Commission économique pour l'Europe

Session extraordinaire du WP.24 sur le Code CTU

Consultations sur les mises à jour à apporter au Code de bonnes pratiques pour le chargement des cargaisons dans des engins de transport**Propositions de mises à jour à apporter au Code de bonnes pratiques pour le chargement des cargaisons dans des engins de transport****Note du secrétariat****Introduction**

1. Le présent document contient des propositions de modifications à apporter au texte du Code de bonnes pratiques OMI/OIT/CEE pour le chargement des cargaisons dans des engins de transport (Code CTU).

Figure 1.31.2 – Termes d'un contrat de vente type

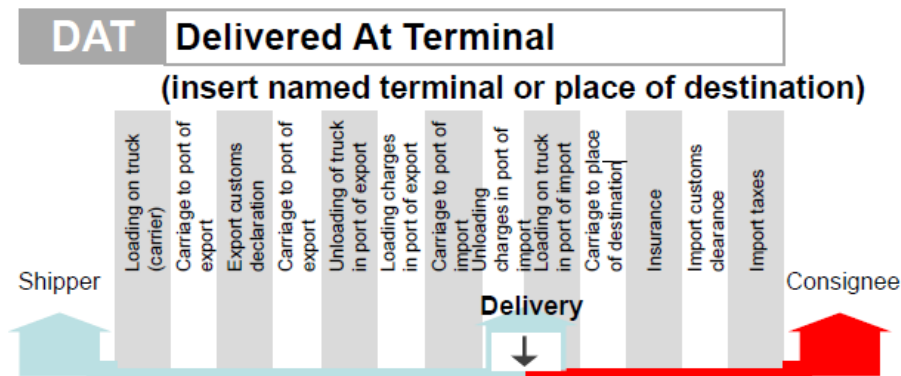
8.17.1 La figure 1.3 représente un Incoterm (terme commercial international) publié par la Chambre de commerce internationale. En vertu de ce contrat, le chargeur est responsable de tous les aspects du transport jusqu'à ce que l'engin soit déchargé au port d'importation.

Figure 5.18 – Étiquette signalant une fumigation

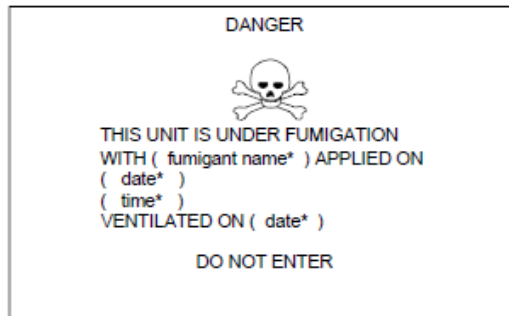
- 4.1.1.2 Les étiquettes ci-dessus indiquent que l'ouverture des portes devrait respecter un processus particulier. Seule la porte droite d'un engin de transport qui renferme une citerne souple devrait être ouverte (voir la figure 5.17). Les engins de transport qui ont été fumigés (voir la figure 5.18) ou qui renferment un agent de refroidissement ou de conditionnement (voir la figure 5.19) devraient être ouverts et ventilés avant que l'on puisse y entrer.

- 4.1.2.4 Les engins de transport qui ont été fumigés devraient être convenablement ~~marqués étiquetés~~. Les ~~marques-étiquettes~~ peuvent parfois s'effacer ou se perdre durant le transport. Les engins de transport n'étant plus alors convenablement ~~marqués étiquetés~~, il faudrait vérifier les portes et les événements. Un ruban adhésif peut être collé sur les joints d'étanchéité des portes ou sur les événements pour indiquer la présence potentielle d'un produit fumigène (voir la figure 5.20).

Figure 7.3 – Espace central avec un dispositif de calage d’immobilisation transversal

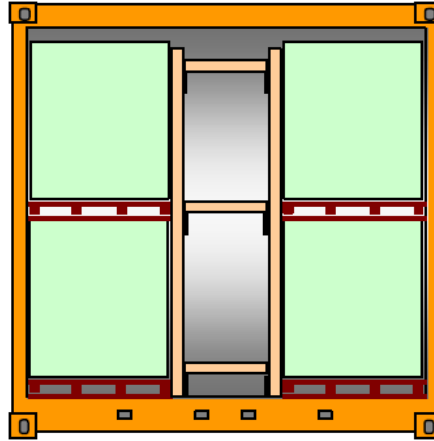
- 2.3 Matériaux et dispositifs d'immobilisation ~~et de calage~~
- 2.3.1 L'immobilisation, ~~le calage ou l'accorage~~ est une méthode d'assujettissement par laquelle **soit la cargaison est arrimée directement à des éléments structurels résistants de l'engin de transport, soit** les espaces entre la cargaison et les entourages solides de l'engin de transport ou ~~dans les espaces~~ entre les différents colis **sont comblés par des matériaux supplémentaires comme** des poutres et palonniers en bois, des palettes vides ou des sacs de fardage, par exemple ~~sont insérés dans~~ (voir la figure 7.3). Cette méthode permet de transférer les forces par compression avec une déformation minimale. ~~Les dispositifs de calage ou d'accorage inclinés risquent de céder soudainement sous le poids de la charge et devraient donc être d'une conception appropriée.~~ Dans le cas des engins de transport ayant des parois résistantes, les colis devraient ~~dans la mesure du~~ si possible être solidement arrimés aux entourages de l'engin des deux côtés de manière telle qu'il reste un espace au centre. Cette disposition permet de réduire les forces s'exerçant sur le dispositif de ~~calage~~ **d'immobilisation** car les forces de gravité latérales provenant d'un côté seulement doivent être transférées à un moment donné.

Figure 7.4 – Composants d'un dispositif d'immobilisation temporaire en bois

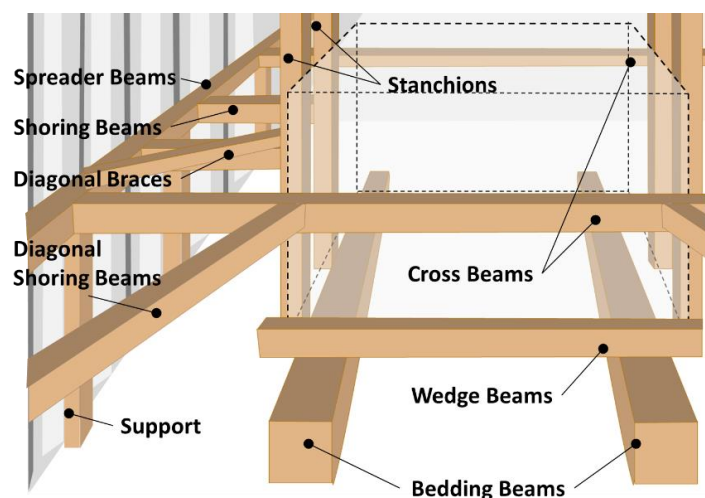
2.3.4 ~~Un dispositif de calage ou d’accochage~~ **Une structure temporaire en bois** devrait être conçue et installée de manière telle qu’il ~~elle~~ reste intacte et en place, même s’il y a une perte temporaire de compression. À cette fin, il est nécessaire que les ~~accors~~ **éléments d’immobilisation** soient soutenus par des ~~montants appuis~~ ou bancs appropriés, que les éléments soient correctement fixés au moyen de clous ou de pinces et que le dispositif soit stabilisé par des cales diagonales selon qu’il convient (voir ~~les la~~ figures 7.4 et 7.5). **Les dispositifs d’immobilisation inclinés risquent de céder soudainement sous le poids de la charge et devraient donc être d’une conception appropriée.**

Figure 7.75 – Cales de blocage correctement taillées et clouées

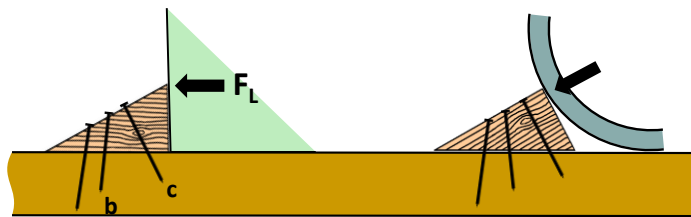
2.3.5 Immobiliser le chargement au moyen de bois équarri cloué au moyen de fixations mécaniques sur les poutres d'assise ou sur les palonniers n'est valable que pour un assujettissement secondaire. **Les différents types de fixations fourniront une résistance au cisaillement** En en fonction du type, de la configuration et de la taille des clous **de l'élément de fixation** utilisés. **Par exemple**, il est estimé que la résistance au cisaillement d'un tel dispositif correspond à une force d'immobilisation de 1 à 4 kN par clou. Il est préférable d'utiliser des cales de blocage clouées pour immobiliser les formes arrondies comme les tuyaux. Il faudrait veiller à ce que les cales de blocage soient taillées de manière telle que l'axe du grain favorise la résistance au cisaillement de la cale. Toute latte ou cale de blocage en bois de ce type ne devrait être clouée qu'aux éléments de fardage ou éléments en bois placés en dessous de la cargaison (**voir la figure 7.5**). Les planchers en bois des engins de transport fermés ne conviennent généralement pas pour le clouage. Le clouage des planchers en bois tendre des conteneurs plateformes ou plateformes et des engins de transport ouverts peut être admis si l'exploitant de l'engin l'approuve (**voir la figure 7.7**).

Figure 7.2942 – Chargement d'unités de charge de 1 000 x 1 200 mm dans un conteneur de 20 pieds

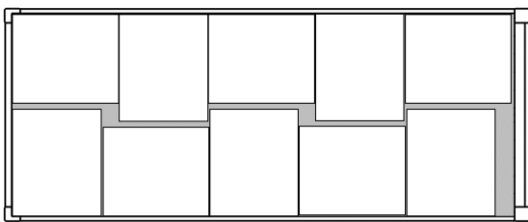
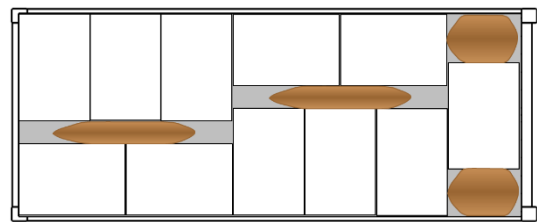
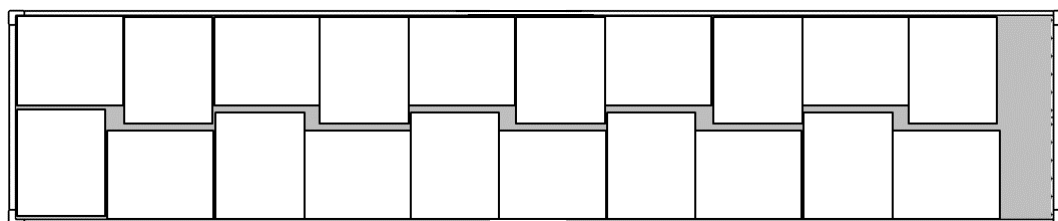
4.23.2 Un arrimage compact d'éléments de cargaison uniformes ou variables devrait être planifié et il faudrait organiser conformément aux principes des bonnes pratiques en matière de chargement et, en particulier, en respectant en particulier les conseils donnés **au paragraphe à la section 3.24** de la présente annexe. Si les éléments ne sont pas suffisamment homogènes ou si leur stabilité au basculement est insuffisante, il peut être nécessaire de prendre des mesures de compactage supplémentaires, comme le cerclage ou le sanglage de lots d'éléments à l'aide d'un ruban adhésif en acier ou en plastique ou d'un revêtement en plastique. Les espaces entre les éléments de cargaison ou entre la cargaison et les entourages de l'engin de transport devraient être comblés selon que de besoin (voir les **paragraphe sous-sections 2.3.67 à 2.3.810** de la présente annexe). En cas de contact direct entre les éléments de cargaison et les entourages de l'engin, il peut être nécessaire d'introduire une couche intermédiaire de matériau de protection (voir **le paragraphe la section 2.1** de la présente annexe).

Note : les vides (grisés) représentés sur les figures 7.2942 à 7.3144 devraient être comblés selon que de besoin (voir le **paragraphe la sous-section 2.3.67** de la présente annexe).

Figure 7.3345 – Blocage par hauteur

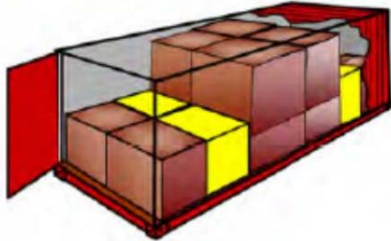
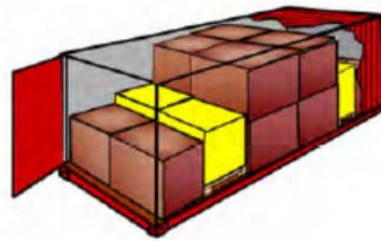
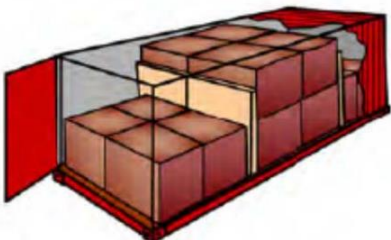
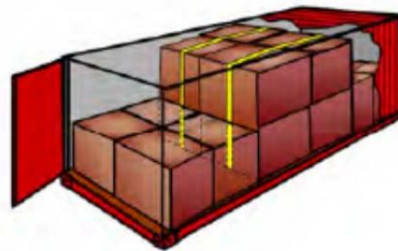
- 4.23.6 S'il est nécessaire de gerber les colis dans une deuxième couche incomplète au centre de l'engin de transport, il est possible d'adopter un système d'immobilisation longitudinale supplémentaire (voir les figures 7.3345 à 7.3648).

Figure 7.51 – Structure en bois pour l'immobilisation contre la paroi d'extrémité d'un conteneur plateforme

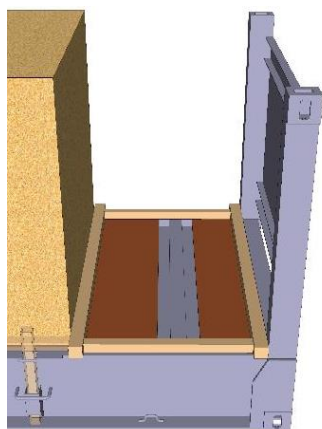
4.3.8 Lorsqu'une structure temporaire en bois est utilisée pour immobiliser la cargaison contre les parois d'extrémité de plateformes ou de conteneurs plateformes, elle devrait s'appuyer sur les montants d'angle et les poutres d'étayage devraient être placées sur les côtés aussi loin que la cargaison le permet (voir la figure 7.51). Des montants, fabriqués à partir de poutres en bois d'une section transversale de 75x75 mm, peuvent souvent être insérés dans des poches sur les côtés des plateformes pour empêcher la cargaison de glisser latéralement (voir la figure 7.52).

Figure 7.3753 – Critère de basculement

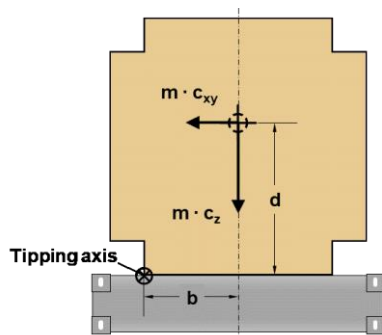
4.34.1 Les colis et articles ayant des dimensions, une masse ou une forme importantes ou les unités de charge dont la face extérieure est sensible, ne tolérant aucun contact direct avec d'autres unités de charge ou les entourages de l'engin de transport, devraient être assujettis individuellement. Le dispositif d'assujettissement devrait être conçu pour empêcher le glissement et, au besoin, le basculement, dans l'axe longitudinal comme dans l'axe transversal. Il est nécessaire d'assurer un assujettissement contre le basculement dans les conditions suivantes (voir également la figure 7.3753) :

Figure 7.3854 – Saisissage direct visant à empêcher le glissement

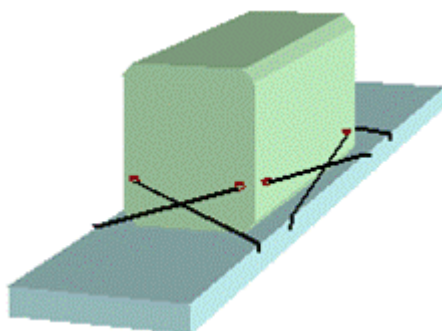
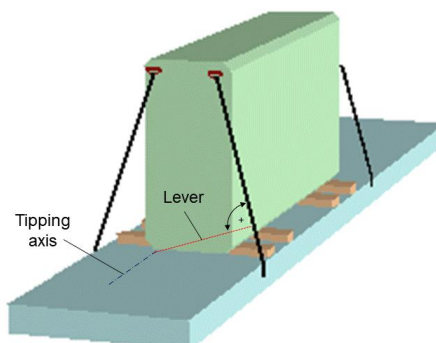
- 4.34.2.2 Afin d'empêcher tout glissement par le biais de saisines, l'angle de saisissage vertical devrait de préférence se situer entre 30° et 60° (voir la figure 7.3854). Afin d'empêcher tout basculement, les saisines devraient être positionnées de manière à former des leviers par rapport à l'axe de basculement en question (voir la figure 7.3955).

Figure 7.4056 – Saisissage couvrant

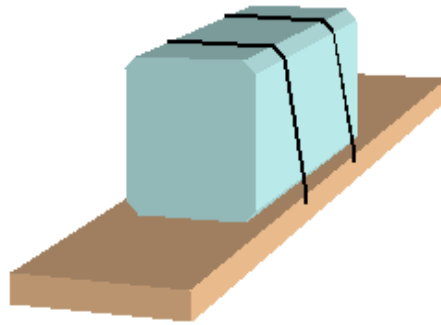
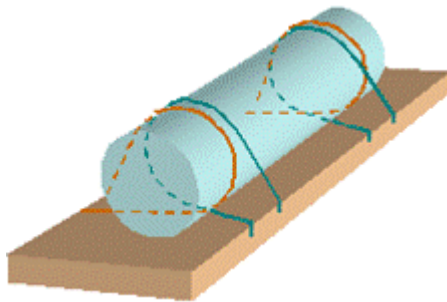
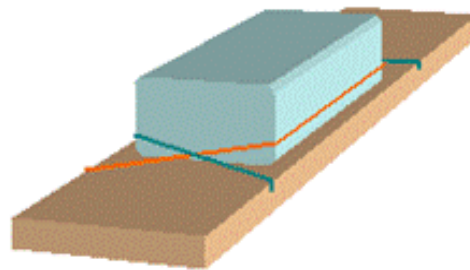
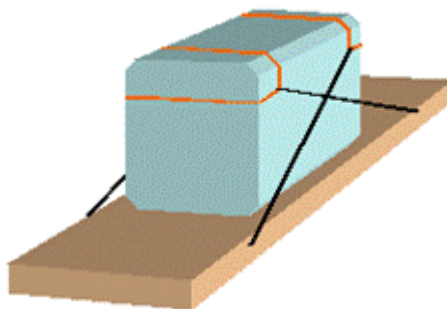
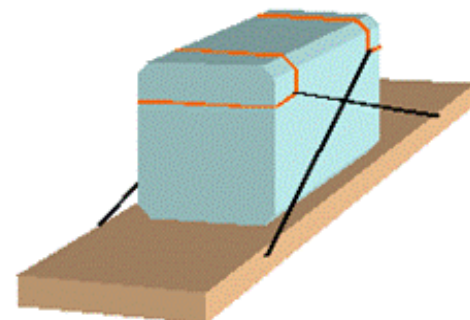
- 4.34.3 Les colis et articles dépourvus de points d'assujettissement devraient être assujettis soit par ~~accrochage ou immobilisation~~ contre les structures solides de l'engin de transport, soit par saisissage couvrant, en demi-boucle ou anti-rebonds (voir les figures 7.4056 à 7.4359).

- 4.34.3.1 Le saisissage en boucle, également appelé « en bracelet », avec les extrémités des saisines fixées de chaque côté (voir la figure 7.4460), n'a pas d'effet d'assujettissement direct et peut entraîner le roulement du colis ou de l'article ; il n'est donc pas recommandé d'utiliser cette méthode.

- 4.34.3.2 À titre de variante du saisissage anti-rebonds, il existe des saisines prenant les coins (voir la figure 7.4359).
- 4.34.3.3 Quelle que soit la méthode de saisissage adoptée, le matériel de saisissage doit s'étirer pour exercer une force de contrainte. Au fur et à mesure que le matériel se détend, la tension de la saisine se réduit petit à petit ; il est donc important de suivre les recommandations énoncées **au paragraphe 4.1.4 de la présente annexe**.

Figure 7.4662 – Saisissage couvrant

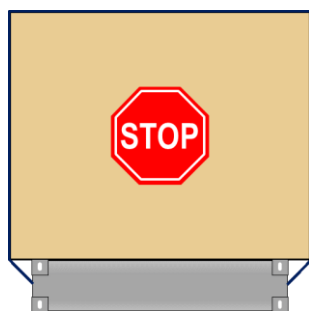
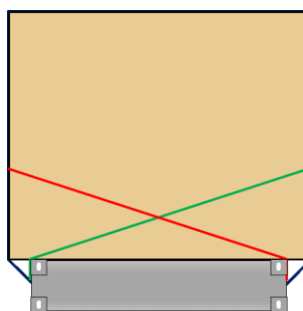
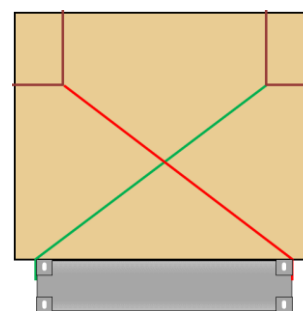
- 4.34.5 L'assujettissement individuel de colis ou d'articles dans les engins de transport dont l'espace à cargaison est doté d'entourages peu résistants et dans les engins de transport dépourvus d'entourages requiert, dans la grande majorité des cas, l'utilisation de la méthode de saisissage. Le cas échéant, il est possible d'appliquer également des méthodes d'immobilisation ~~ou d'accorage~~ mais, si elles sont utilisées en même temps que des saisines, il faudrait respecter les restrictions énoncées **au paragraphe** ~~à la sous-section~~ 4.1.6 de la présente annexe. S'il est dans tous les cas recommandé d'assurer un bon frottement avec la surface de couchage d'un colis ou d'un article, il est déconseillé d'avoir recours au saisissage couvrant pour empêcher le glissement, à moins que la cargaison n'ait une masse limitée. Le saisissage couvrant peut convenir pour empêcher le basculement. En particulier, les colis ou articles excessivement larges, qui sont souvent transportés sur des conteneurs plateformes, ne devraient pas être assujettis uniquement par saisissage couvrant (voir la figure 7.4662). L'utilisation de saisines en demi-boucle et/ou anti-rebonds est vivement conseillée (voir les figures 7.4763 et 7.4864).

Figure 7.4965 – Colis ayant une largeur excessive assujetti au moyen de demi-boucles

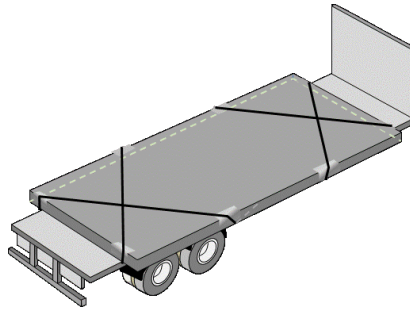
- 4.34.6 Si des demi-boucles horizontales sont utilisées, il faudrait prévoir un moyen d'empêcher les boucles de glisser le long du colis ou de l'article.
- 4.34.7 À titre de variante, un colis ou un article excessivement large peut être assujetti au moyen de demi-boucles fixées aux coins, comme le montre la figure 7.4965.

Figure 7.2426 – Poutres de transfert de poids

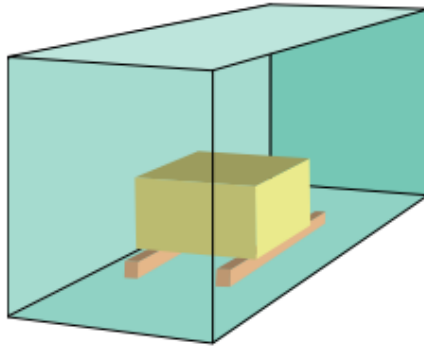
3.1.1 Les conteneurs, ~~les conteneurs plateformes et les plateformes~~ sont conçus conformément aux normes ISO, notamment de manière telle que la charge utile admissible P, si elle est répartie de façon homogène sur toute la surface de chargement, puisse être transférée en toute sécurité aux quatre montants d'angle dans toutes les conditions de transport. Une marge de sécurité est prévue pour faire face à une hausse de poids temporaire due aux accélérations verticales qui se produisent lors d'un voyage en mer. Si la charge utile n'est pas répartie de façon homogène sur la surface de chargement, il faudrait tenir compte des limitations applicables aux charges concentrées. Il peut être nécessaire de transférer le poids vers les montants d'angle en utilisant des poutres résistantes en bois ou en acier, selon qu'il convient, pour soutenir la cargaison (voir la figure 7.24**26**).

Figure 7.2332 – Exemple de diagramme de répartition des charges pour une semi-remorque

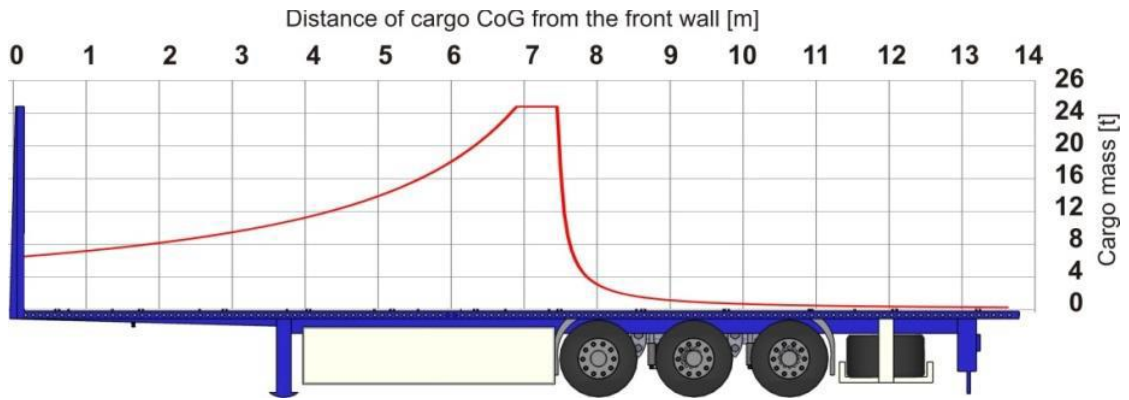
~~3.3.53.1.7~~ Dans le cas des camions routiers et des remorques routières, l'emplacement du centre de gravité de la cargaison chargée est particulièrement important en raison des charges par essieu spécifiées **par le constructeur** pour maintenir la capacité de manœuvre et de freinage, **ainsi que des limitations applicables aux infrastructures en ce qui concerne la masse brute du véhicule et les charges par essieu et par bogie. S'agissant des semi-remorques, la charge maximale sur le pivot, qui dépend des limitations applicables au tracteur, doit également être prise en compte.** ~~Ces~~ Certains véhicules peuvent être accompagnés de diagrammes spécifiques ~~indiquant la masse admissible de la cargaison en fonction de l'emplacement longitudinal de son centre de gravité.~~ En règle générale, la ~~masse maximale de la cargaison~~ **charge utile maximale** peut être utilisée uniquement si le centre de gravité (CdG) se situe dans des limites bien définies, à environ la moitié de la longueur de l'espace de chargement (voir ~~les figures 7.22 et 7.23~~ **la figure 7.32**).

Figure 7.35 – Marque TSL4 dans les deux sens de la longueur (L) et de la largeur (W)

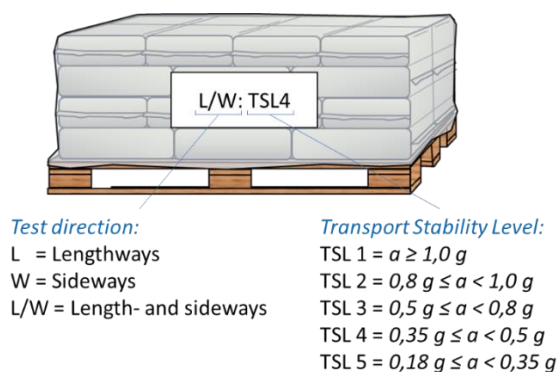
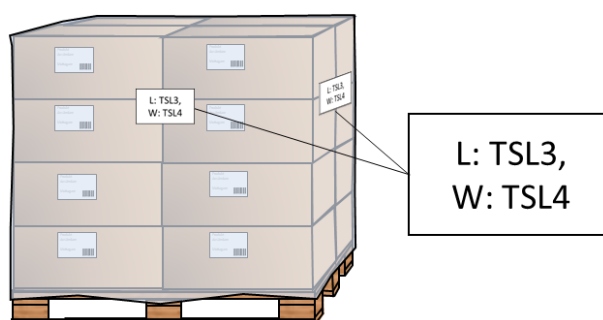
Il se peut que les résultats de l'essai réalisé pour déterminer le TSL ne soient pas les mêmes dans les différents sens en fonction de la forme du colis. Dans ce cas, il convient de mentionner la valeur la plus faible dans le sens de la longueur et dans celui de la largeur, comme dans les exemples ci-après (voir les figures 7.35 et 7.36).

Figure 7.37 – Un colis portant la marque TSL3, ou la marque d'un TSL supérieur, peut être bloqué à la base dans la direction latérale pendant un transport routier, tandis qu'un colis marqué TSL4 risque de se renverser dans cette même situation.

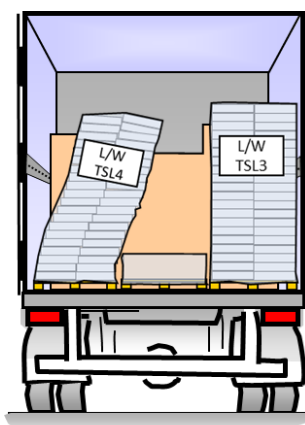
Si la valeur TSL d'un colis dans un sens (voir le tableau 7.8) est égale ou supérieure aux coefficients d'accélération directionnelle (voir le chapitre 5) pour le moyen de transport considéré, un blocage à la base devrait suffire pour empêcher le colis de glisser. Pour les assujettissements réalisés par blocage à la base uniquement, le tableau 7.9 ci-dessous indique le TSL le plus faible requis afin d'arrimer le colis dans différents sens et dans différents moyens de transport (voir la figure 7.37).

Figure 7.6196

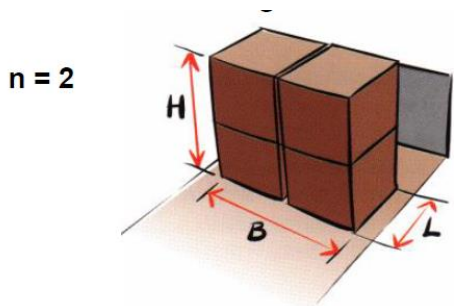
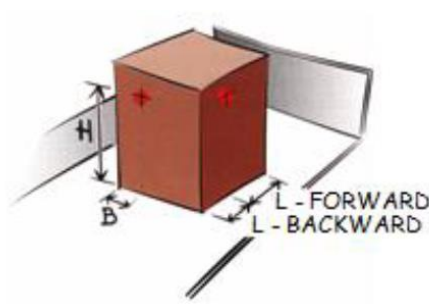
- 5. Essai des dispositifs d'assujettissement de la cargaison**
- 5.1 Le facteur de frottement le plus faible, soit celui entre la cargaison et la plateforme, soit celui entre les colis en cas de surarrimage, devrait être utilisé. Les grandeurs H, B, L et n sont telles que définies dans les figures ~~7.6196~~ et ~~7.6297~~.

Figure 7.6398

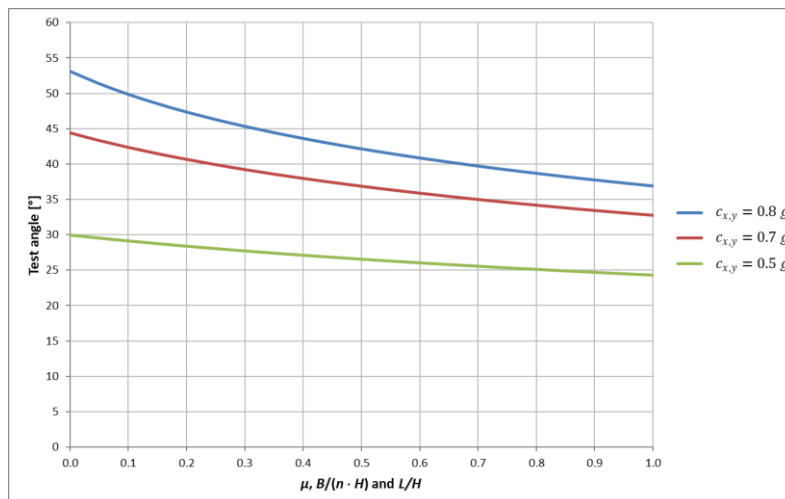
L'angle d'essai requis α en fonction de $c_{x,y}$ (0,8 g, 0,7 g et 0,5 g) ainsi que de $\mu, \frac{B}{n \cdot H}$ et $\frac{L}{H}$ lorsque c_z est égal à 1,0 g est donné par le diagramme de la figure 7.6398 ou le tableau 7.15 ci-dessous.

Si les valeurs de μ et de $\frac{B}{n \cdot H}$ sont égales à 0,3 en cas d'accélération latérale en cours de transport dans la zone maritime B ($c_y = 0,7 \text{ g}$), selon le diagramme la figure 7.98 et le tableau 7.15, le dispositif d'assujettissement de la cargaison devrait pouvoir résister à un angle d'inclinaison de 39° environ.

Figure 7.101

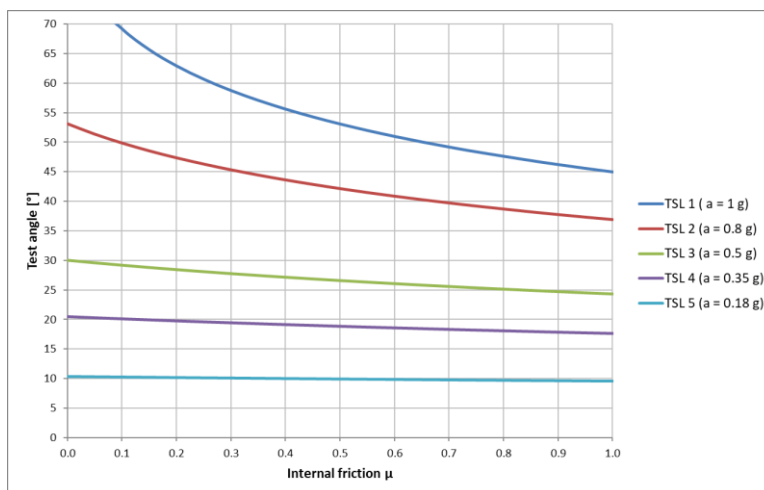
- 6** Évaluation du niveau de stabilité pour le transport (TSL)
- 6.1** L'angle d'essai requis α en fonction du TSL choisi (1 à 5) est donné par le diagramme de la figure 7.101 ou le tableau 7.16 ci-après.

Figure 7.5066 – Paroi latérale endommagée d'un engin de transport

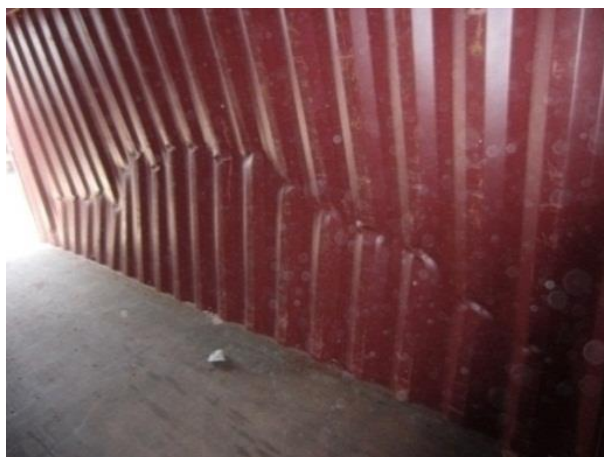
5.2.4(5.2.3) Par conséquent, la charge utile d'un engin de transport devrait être réduite comme il convient si l'engin est utilisé pour transporter une citerne souple **chargée pleine**. Cette réduction dépend du type d'engin de transport et du mode de transport. Si une citerne souple est ~~chargée~~ **installée** dans un engin de transport d'usage général, la masse du liquide dans la citerne souple ne devrait pas dépasser la valeur convenue avec l'exploitant de l'engin afin d'éviter que l'engin ne soit endommagé par renflement (voir la figure 7.5066).

Figure 7.69 – Agencement des citernes souples

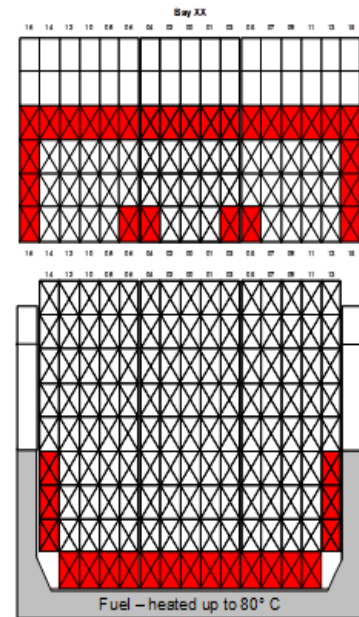
- Les cargaisons sensibles à la température⁴ ne devraient pas être placées sur ou à proximité des soutes à combustible, la température élevée nécessaire au maintien de la viscosité du combustible à un faible niveau pouvant chauffer ou endommager la cargaison (voir la figure 7.69 : zones rouges en cale).

Note : la hauteur le long des flancs dépend du type de navire et peut être supérieure ou inférieure à celle représentée à la figure 7.69. Les engins de transport contenant une citerne souple ne devraient pas être arrimés à proximité de la cloison de la chambre des machines.

- Sur le pont, les engins de transport (conteneurs) contenant une citerne souple ne devraient pas être arrimés dans les emplacements des rangées extérieures et supérieures ou en bordure des panneaux de cale (voir la figure 7.69 : zones rouges sur le pont) :
